Monsieur le commissaire enquêteur,

Je vous sollicite à l'effet d'intervenir sur le dossier du groupe Eiffage concernant le remblaiement du plan d'eau des Gabelins. J'attire votre attention sur le fait que ce dossier est monté de façon à dissimuler les lacunes concernant la faisabilité du parcours et des aménagements routiers qu'il nécessite ainsi que les impacts du trafic routier.

Figure 33 : proposition d'aménagements de la voie d'accès

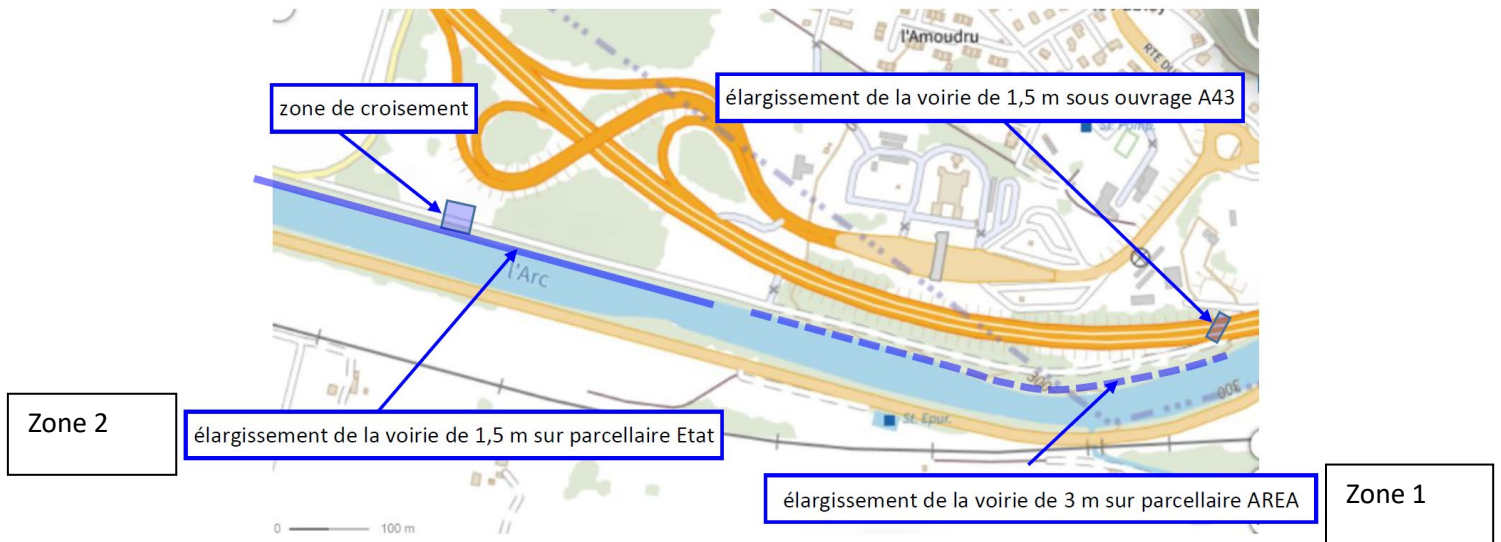
L'aménagement proposé est simplement irréaliste car il n'y a physiquement pas la place !

De plus, toujours à la page 75 de l'étude d'impact, il est mentionné que ce chemin de digue sera emprunté *avec 80 camions/jour*, soit 160 passages par jour. En se basant sur une durée de 8h00 par jour, cela fait un camion toutes les 3 minutes et justement, il faut plus de 3 minutes pour réaliser un aller simple sur le chemin de digue. Les camions devront en conséquence se croiser plusieurs fois et il n'est prévu qu'une seule zone de croisement.

Ensuite, sur le reste du chemin de digue (zone 2), Il est proposé un élargissement de 1,5 m sur le parcellaire de l'Etat qui n'est autre que le lit de l'Arc ! Là encore, il faut confronter la proposition à la réalité :
